島根原子力発電所2号炉 審査資料	
資料番号	EP-060 改 51(説6)
提出年月日	令和2年6月16日

島根原子力発電所2号炉 残留熱代替除去系について (コメント回答)

審査会合での指摘事項に対する回答

図1-1 可搬型格納容器除熱系による格納容器除熱

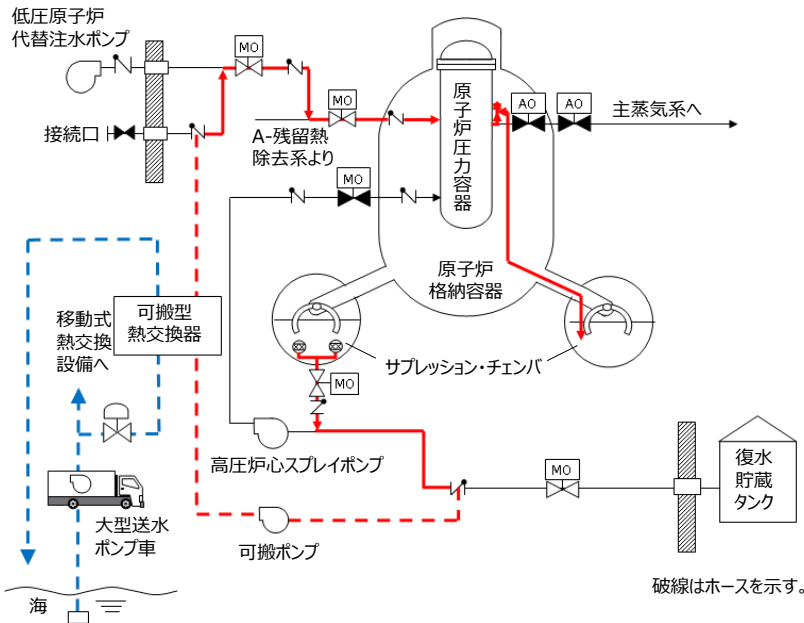
除熱手段に関する自主対策についても全体像を示すこと。

➤ 可搬型格納容器除熱系による格納容器除熱 (図1-1)

サプレッション・チェンバを水源とし、耐熱ホース・可搬ポンプによりサプレッション・プール水を可搬型熱交換器へ供給し、除熱したサプレッション・プール水を原子炉圧力容器へ注水する。可搬ポンプの容量を考慮し、サプレッション・プール水冷却及び格納容器スプレイは行わない設計ではあるが、サプレッション・プール水温及び格納容器温度は低下し、格納容器除熱が可能である。
